九州電力株式会社玄海原子力発電所原子炉  
設置変更許可申請（1号、2号、3号及び  
4号原子炉施設の変更）の概要について

平成22年12月  
原子力安全・保安院

第1図 共用化する核燃料物質取扱設備等（3号炉）

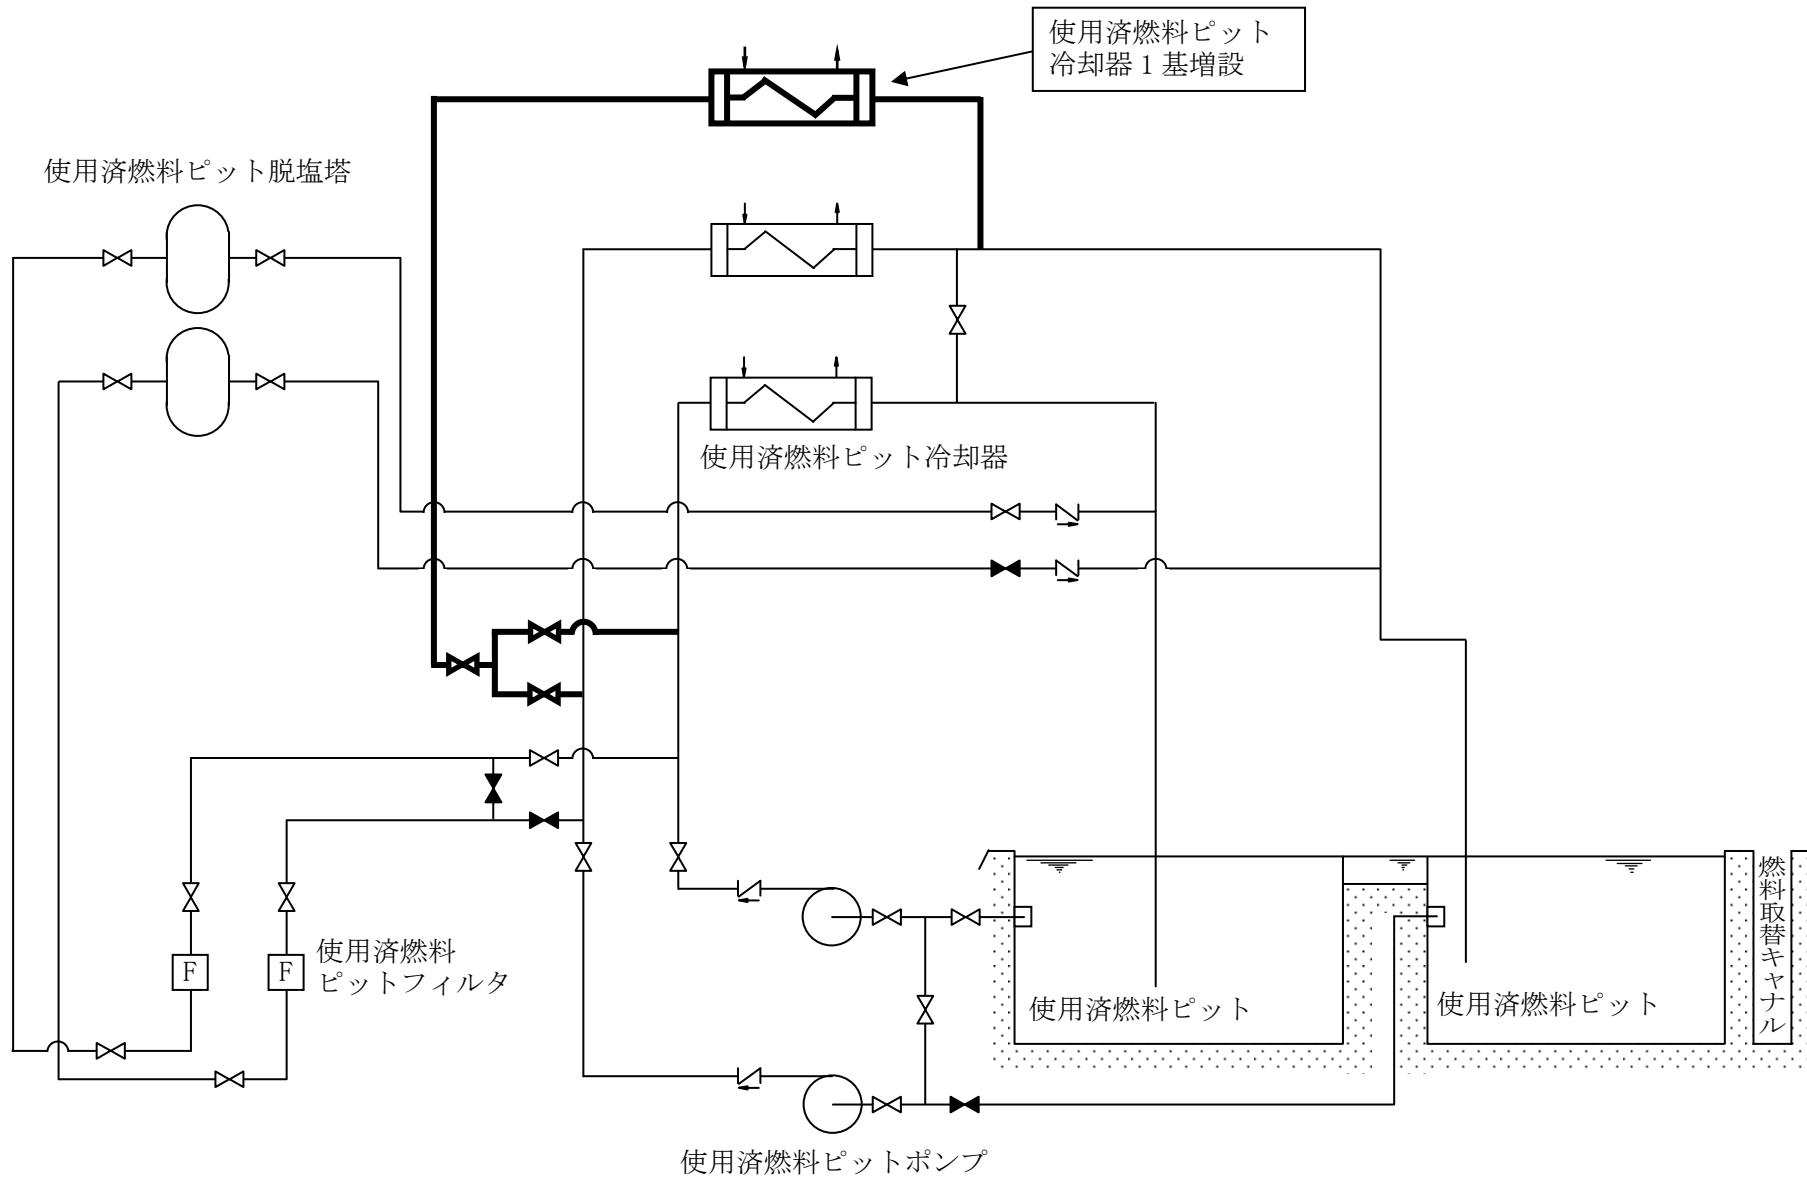
使用済燃料貯蔵設備の貯蔵裕度を確保する観点から、3号炉の核燃料物質取扱設備の一部及び使用済燃料貯蔵設備を1号、2号、3号及び4号炉共用とする。共用化する核燃料物質取扱設備等を第1図に示す。

第2図 3号炉使用済燃料ピット水浄化冷却設備系統概略図

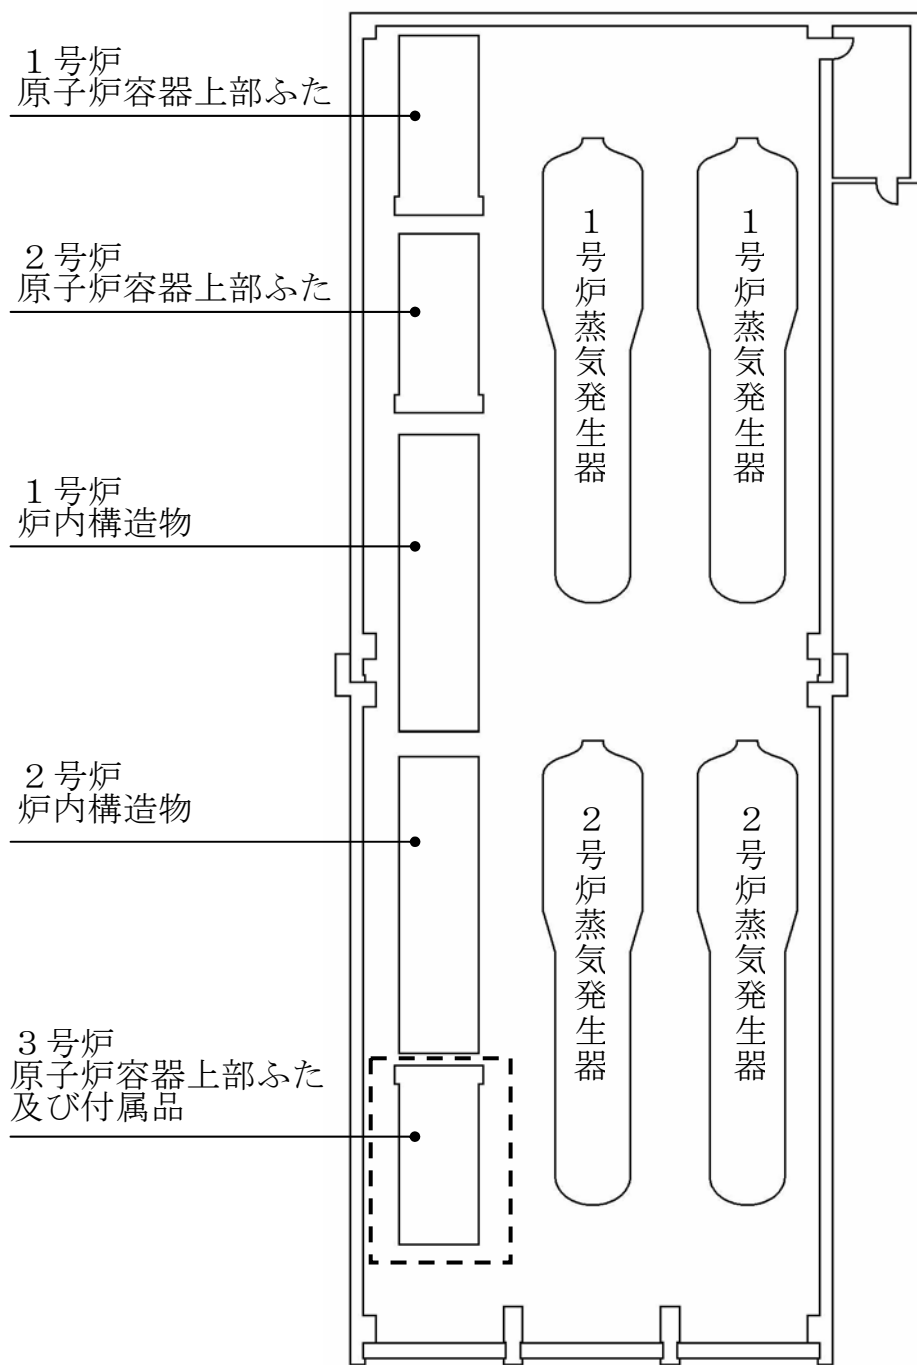
号、3号及び4号炉共用化に伴う3号炉の使用済燃料ピットの熱負荷の増加を考慮して、使用済燃料ピット冷却器を1基増設する。使用済燃料ピット水浄化冷却設備系統概略図を第2図に示す。
